SÄKERHETSMEDDELANDE (SM)

Återöppnad in och utfart Älvsjödepån söder via växel Äs 036 a/b **Detta meddelande ersätter i sin helhet SM 2022-48**

Utdrag ur spårplan

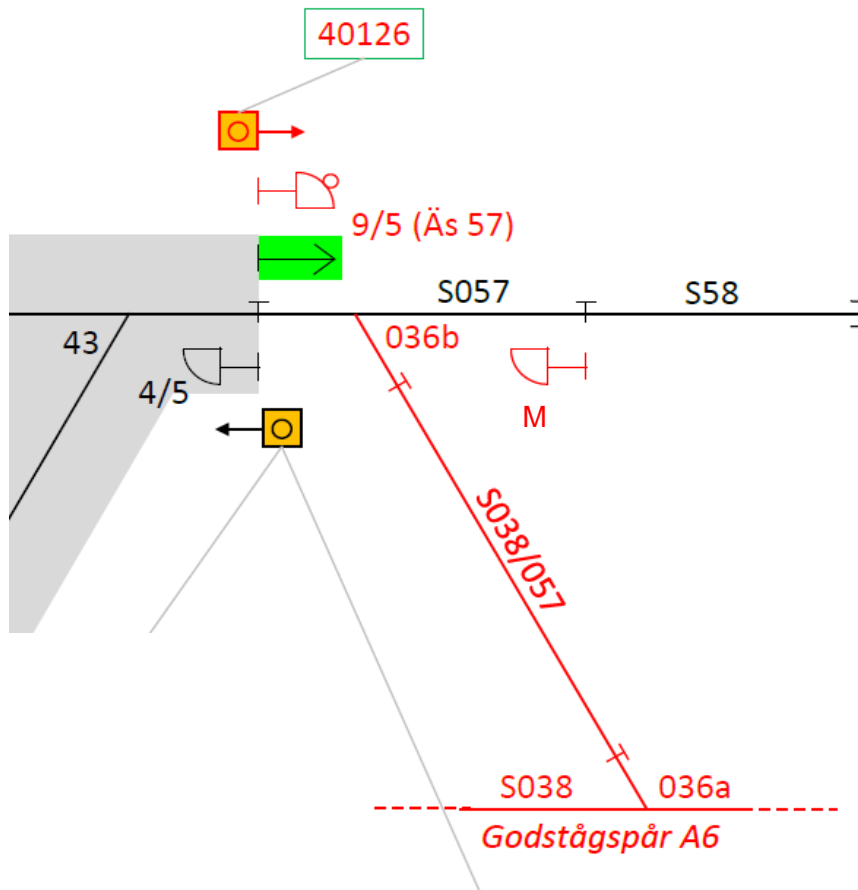
Ändring av gränssnitt mot Trafikverkets ställverk Älvsjö har skett under 2022. Syftet har varit att underlätta in och utfart mot Trafikverkets spår A6.

- Huvuddvärgsignal 9/5 (Äs 57) får ny funktion som möjliggör in- och utfart till depån från spår A6. Samtliga bangårdsobjekt tas i drift med funktioner enligt SM 2022-44.
- Klovningen på växel 036 a/b tas bort.
